## 改善箇所説明図

### 基準不適合発生箇所

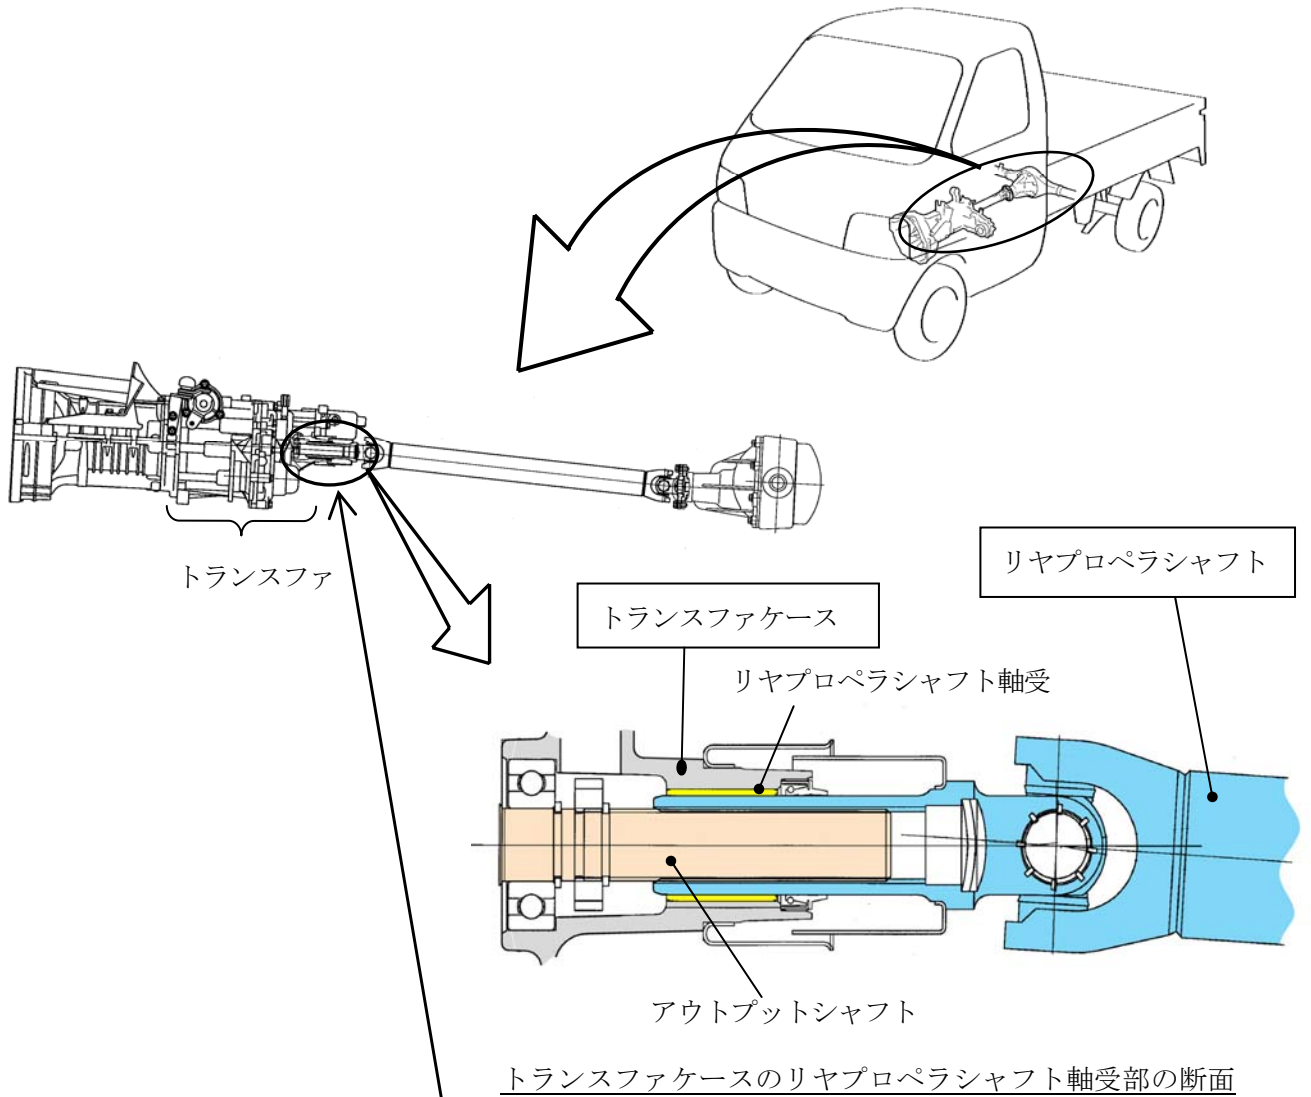
四輪駆動の貨物自動車において、リヤプロペラシャフト軸受の材質が不適切なため、長時間の高速走行を行った場合、潤滑油が高温になり、潤滑油中の硫黄成分と当該軸受の銅の化学反応が促進され、硫化銅が多量に生成されることがある。そのため、そのまま使用を続けると、当該軸受に硫化銅が堆積して、摺動抵抗が増大することにより更に高温となり、軸受がトランスファケースから抜けて異音が発生し、最悪の場合、トランスファケース及びアウトプットシャフトが破損してリヤプロペラシャフトが脱落し、走行不能となるおそれがある。

全車両、リヤプロペラシャフトを点検し、熱変色が認められないものは、潤滑油を対策品に交換し、熱変色が認められるものは、トランスファケースを対策品に交換するとともにリヤプロペラシャフトを新品に交換する。

識別： ID プレートに茶色のシールを貼付する。
